Modulo per la presentazione delle osservazioni per i piani/programmi/progetti sottoposti a procedimenti di valutazione ambientale di competenza statale

ID: Codice procedura (ID_VIP/ID_MATTM):10844

Impianto per la produzione di energia elettrica da fonte eolica, costituito da 6 aerogeneratori della potenza complessiva di 37,2 MW, un sistema di accumulo da 25 MW e relative opere connesse in località "Rempillo" nel comune di Pitigliano (GR).

TESTO DELLE OSSERVAZIONI

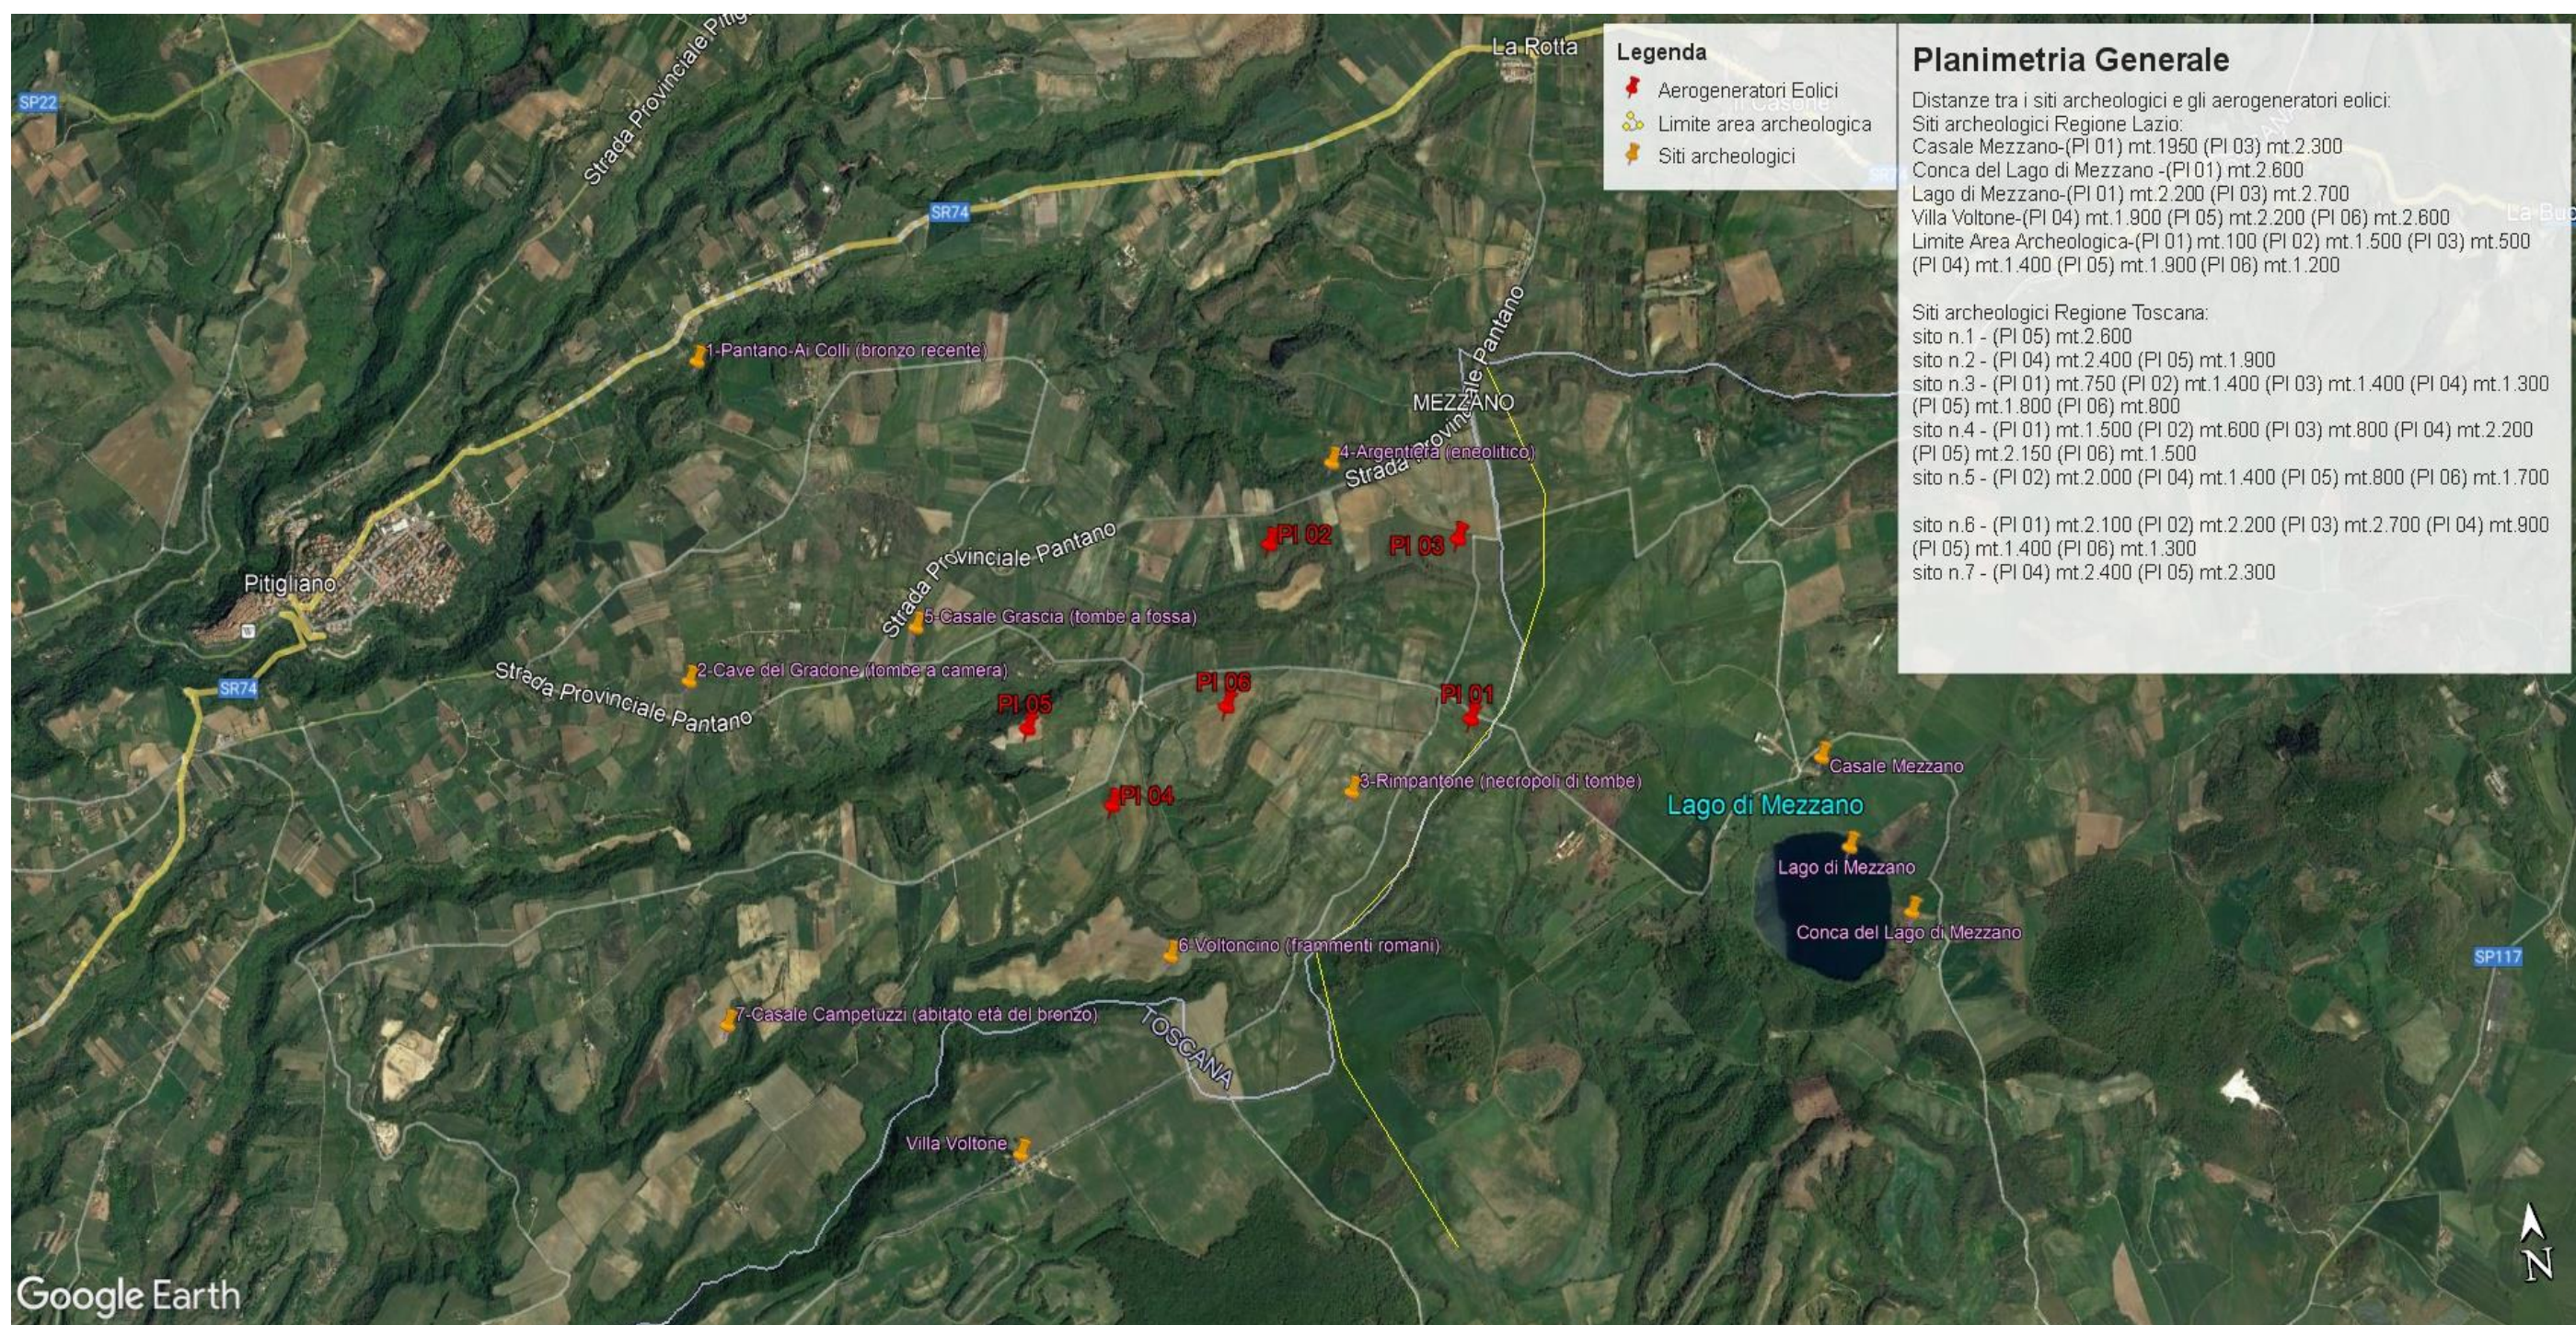
Inoltre, la zona in cui insisterebbe l’impianto eolico industriale Rempillo è compresa nelle fasce di rispetto di 3 km di diversi beni archeologici tutelati dalla parte II del Codice dei Beni Culturali (vedi Allegato, immagine n. 3). Inoltre le pale P04 e P05 ricadono all’interno di un’area archeologica che la Proponente vorrebbe cancellare per il semplice fatto che non è riportata nel documento regionale ma nel documento provinciale come meglio dettagliato nell’Osservazione n. 5. Alla luce di quanto documentato appare chiaro quindi che la collocazione dell’impianto non ha tenuto conto alcuno dei vincoli dell’area nella quale è stato progettato e l’inserimento dell’impianto eolico nel paesaggio e sul territorio non è corretto (Allegato IV delle Linee guida nazionali di cui al D.M dello Sviluppo economico del 10.09.2010).

- h) Le zone di interesse archeologico evidenziate nell'immagine n. 3 a cui si aggiungono anche l'importante abitato protostorico di Sorgenti della Nova e Ruder del Castello altomedioevale che si trovano a circa 4 km dalle aree in cui è stato progettato l'impianto eolico industriale. Poco più lontano i resti del castello medioevale “Morronaccio”. Nell'area vasta le preziose necropoli eneolitiche (Poggi Alti) ed etrusche di Pitigliano, Sovana e Sorano.

Immagine n. 4 Situazione di saturazione da impianti FER nella provincia di Viterbo. Non sono riportati gli impianti fotovoltaici e agrivoltaici che hanno inciso per buona parte nel cumulo di impianti FER per superare già nel 2023 gli obiettivi del PNIEC assegnati alla Regione Lazio per il 20230.

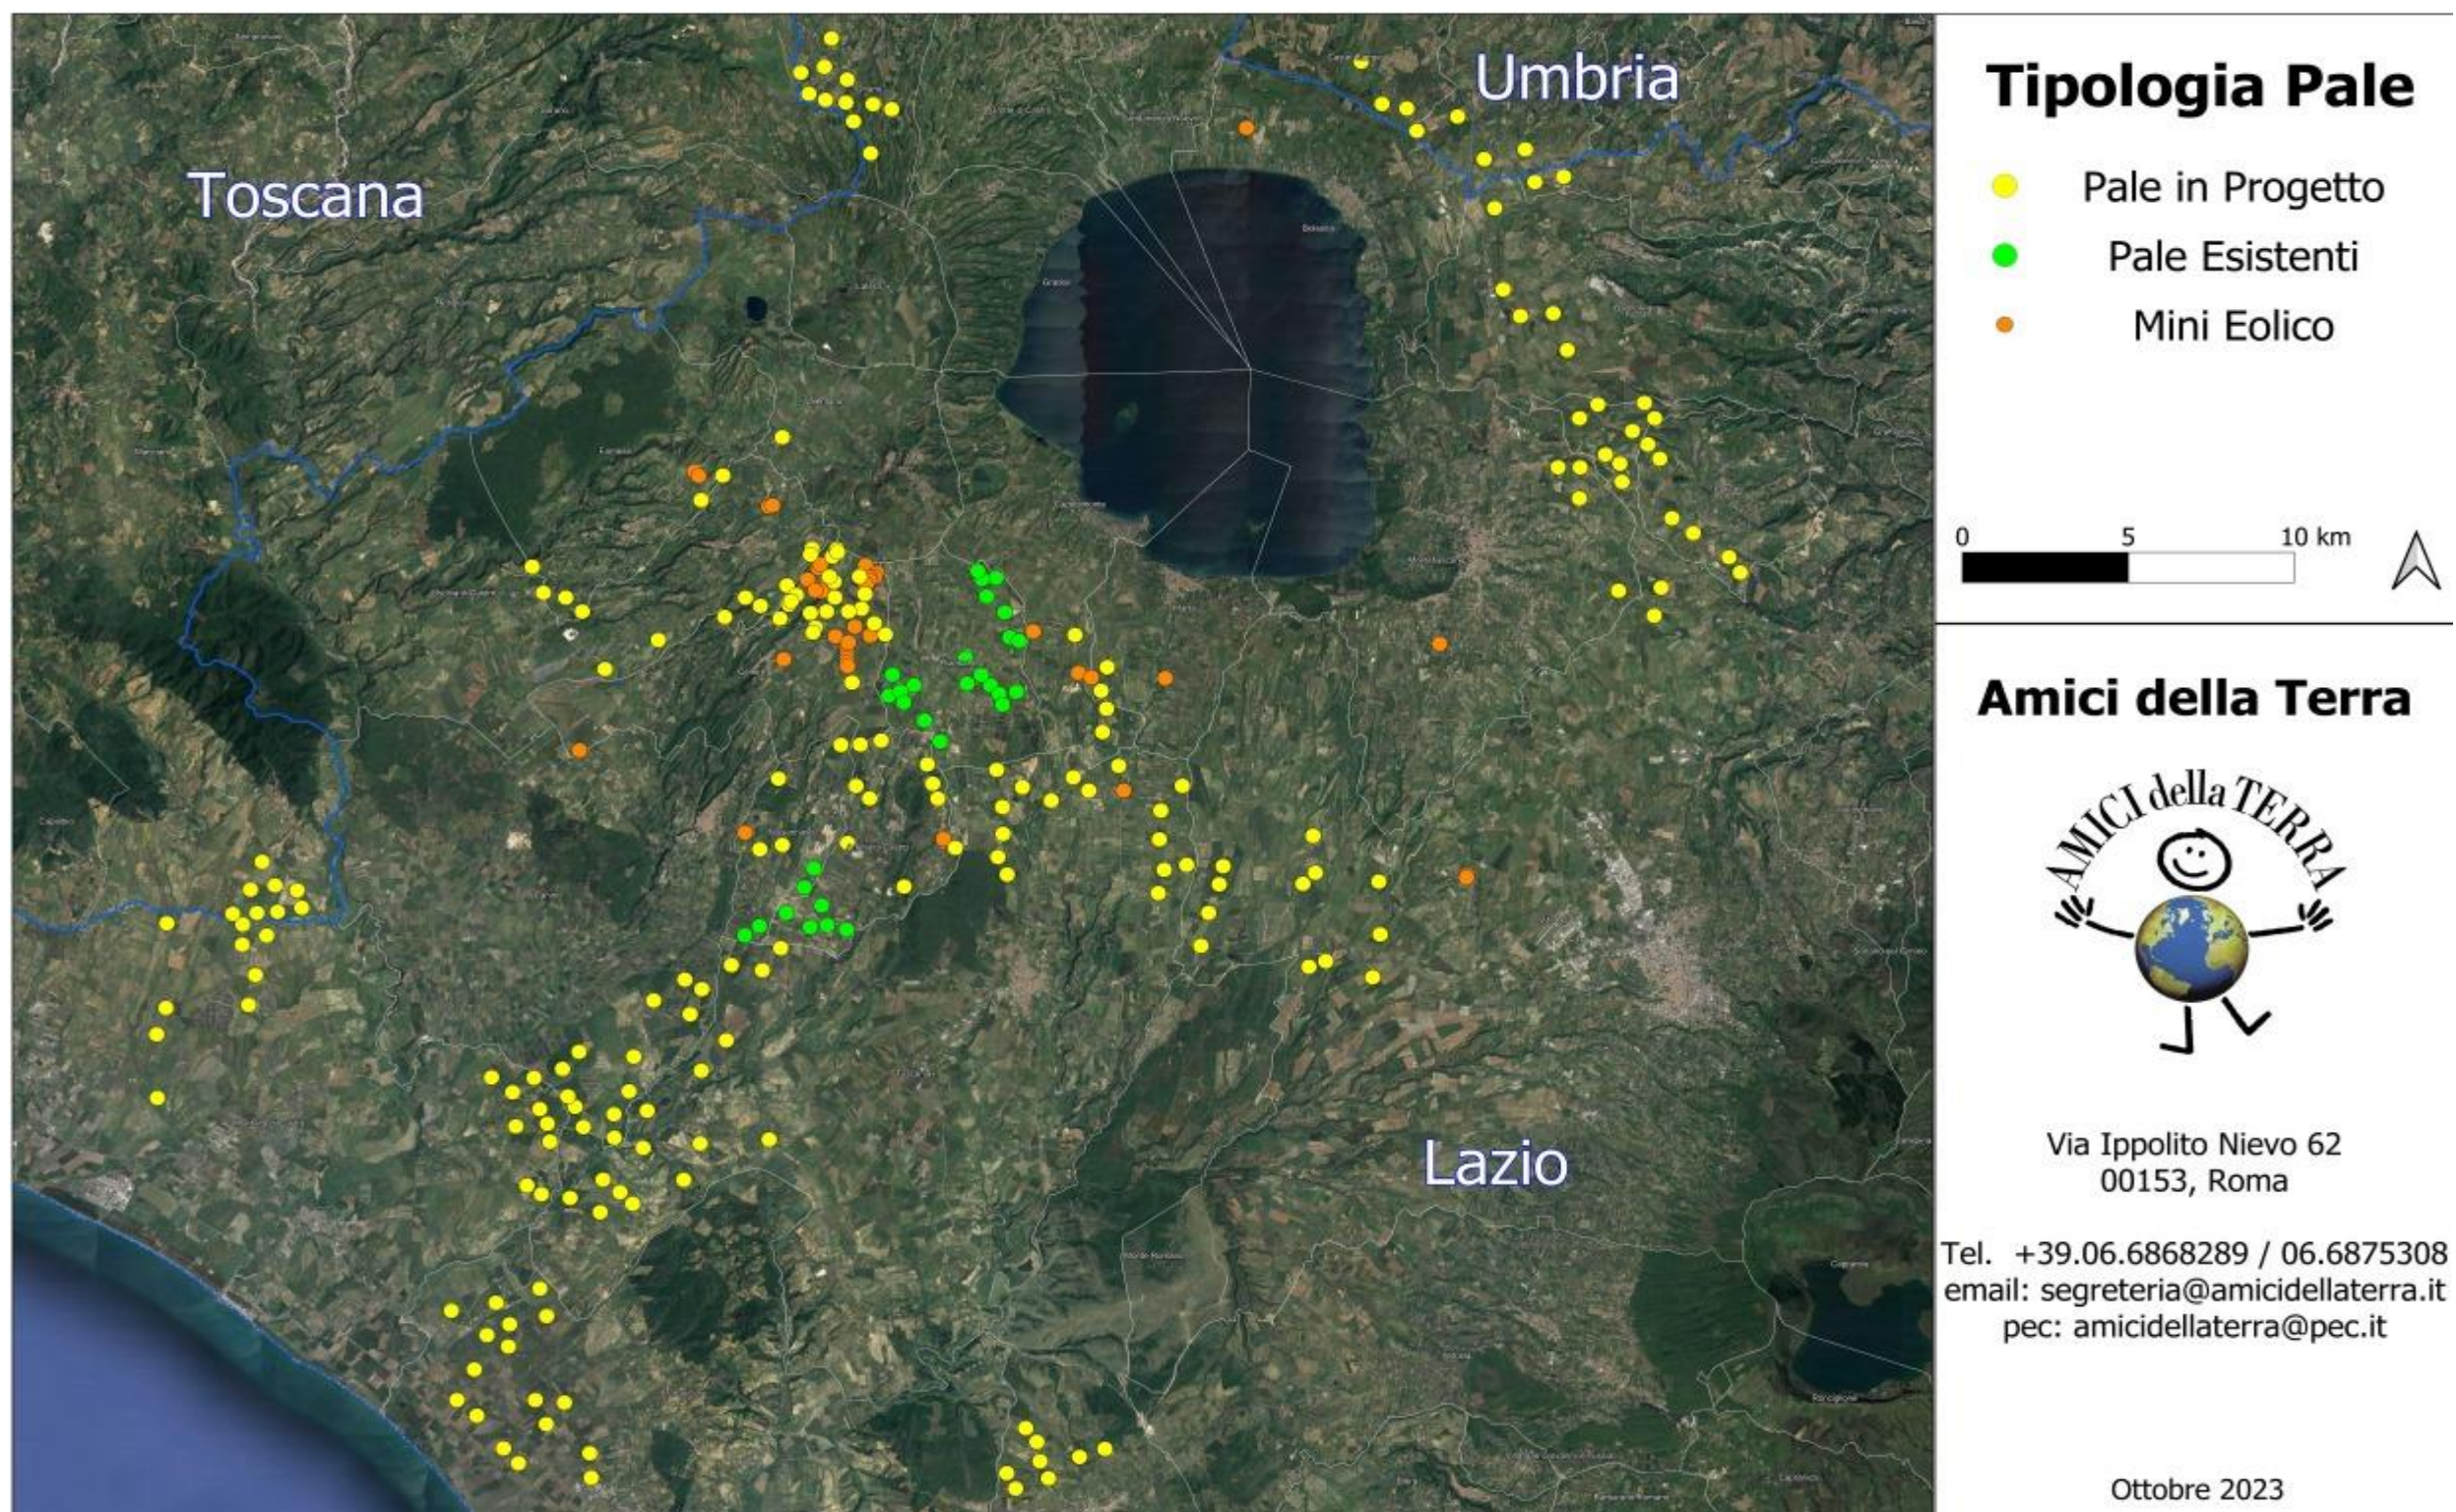
Quindi anche la Regione come Ente deputato dalla normativa nazionale a legiferare sulle aree idonee e non idonee si è espressa riguardo al fatto che abbia assolto ai doveri e alle quote stabilite dal PNIEC e in ambito regionale la provincia di Viterbo è stata quella con il più alto tasso di impianti FER tra tutte e quindi ormai satura ed il cumulo degli impianti FER installati, autorizzati e in progetto rappresenta una **elevata criticità per la sostenibilità ambientale di ulteriori eventuali iniziative**. L'impianto eolico " Rempillo" pur essendo "esterno al confine provinciale e regionale ma nelle sue immediate vicinanze (a soli 100 metri i primi due aerogeneratori) oltre ad impattare sul territorio e sulle economie di tre Comuni del Lazio (Farnese, Valentano e Latera) si trova nelle fasce di rispetto dei Beni di notevole interesse pubblico come si è evidenziate nelle Osservazioni nn. 1 e 2 e crea anche degli impatti negativi anche sui beni naturalistici come verrà dettagliato nell'Osservazione n. 4. Inoltre andrebbe a sommarsi al già enorme cumulo di impianti eolici e fotovoltaici e geotermici che già creano una elevata criticità ambientale nella provincia di Viterbo e interferiscono anche con il territorio toscano come si può vedere dalle immagini nn. 4 e 5 dell'Allegato n. 1.
